## RÈGLEMENT D'EXÉCUTION (UE) 2018/502 DE LA COMMISSION

**modifiant le règlement d'exécution (UE) 2016/799 fixant les exigences applicables à la construction, aux essais, à l'installation, à l'utilisation et à la réparation des tachygraphes et de leurs composants**

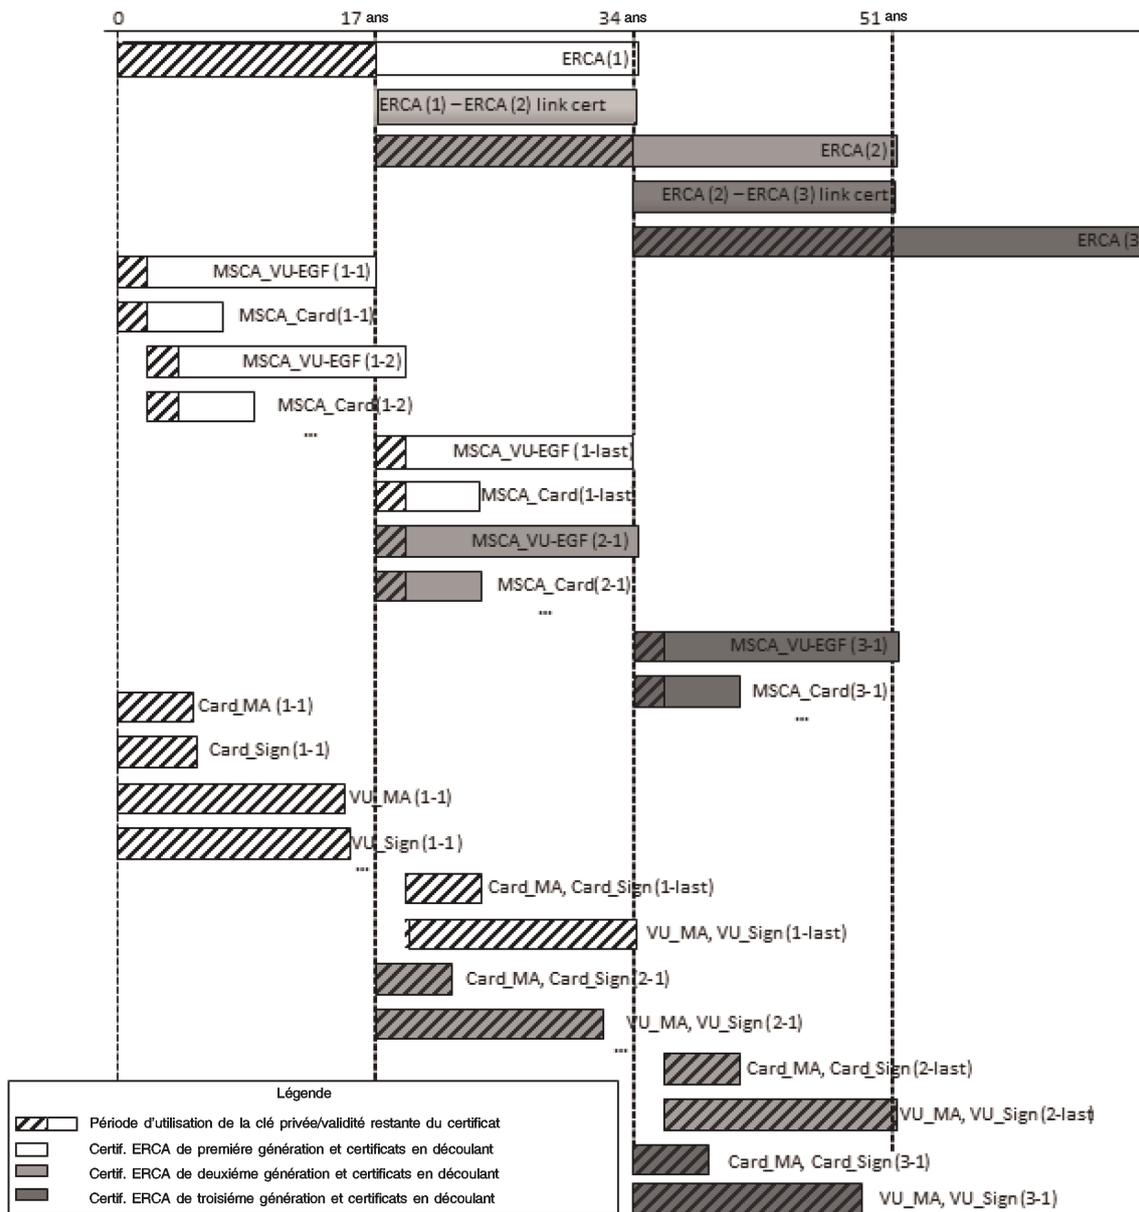
i) la figure 1 est remplacée par ce qui suit:

«Figure 6

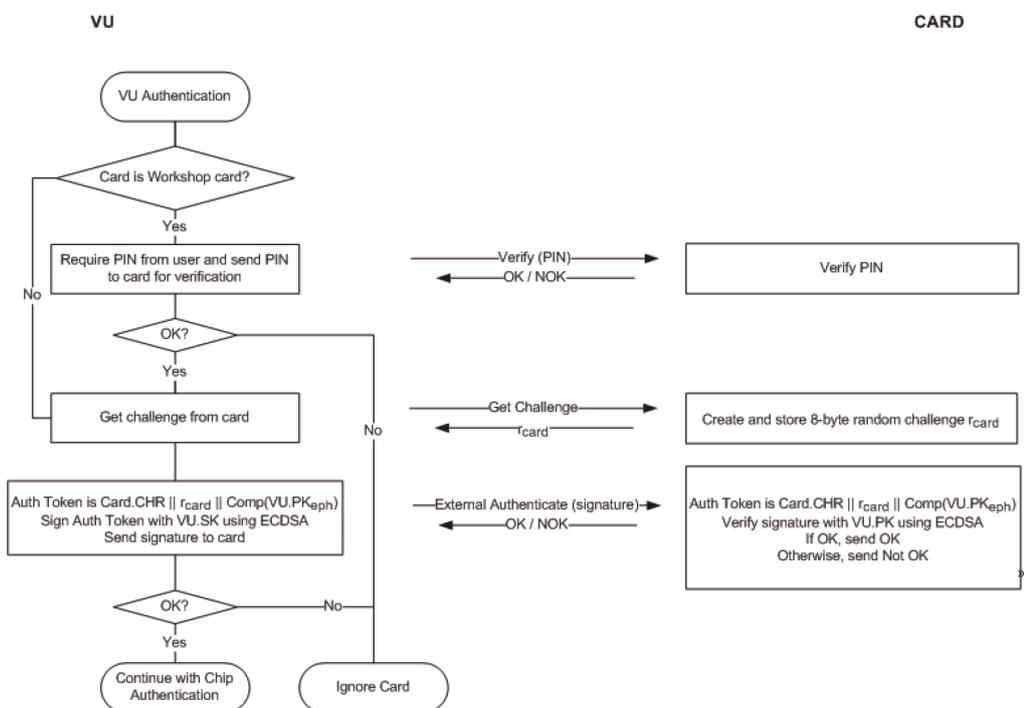
ii) au paragraphe CSM\_171, la figure 6 est remplacée comme suit:

Figure 8

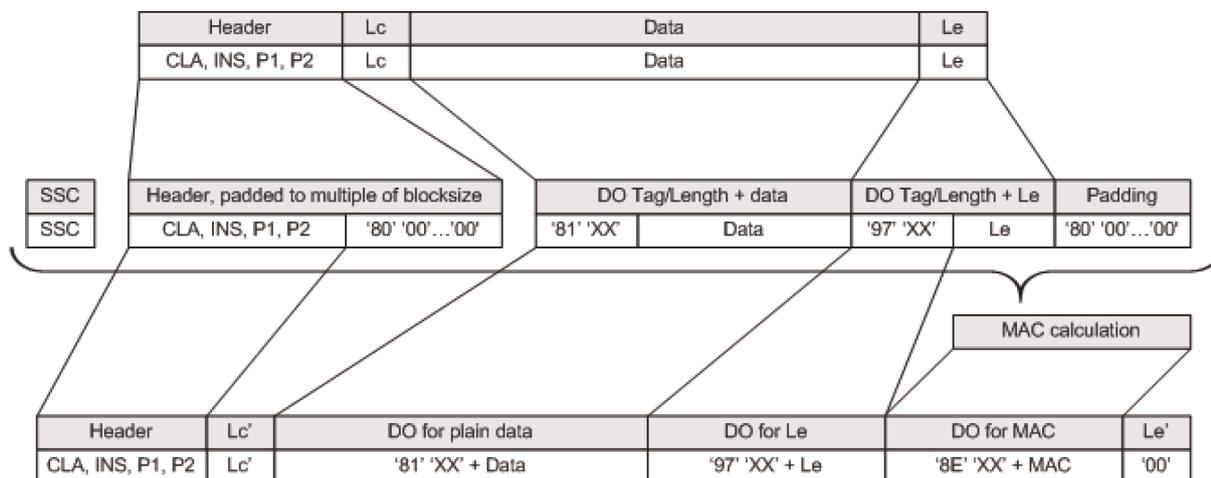
Ci-après suivent trois exemples de transformations APDU pour des commandes avec un code INS pair. La figure 8 illustre une commande APDU authentifiée relevant du cas 4, la figure 9 illustre une réponse APDU authentifiée relevant des cas 1 ou 3 et la figure 10 indique une réponse APDU cryptée et authentifiée relevant des cas 2 ou 4.
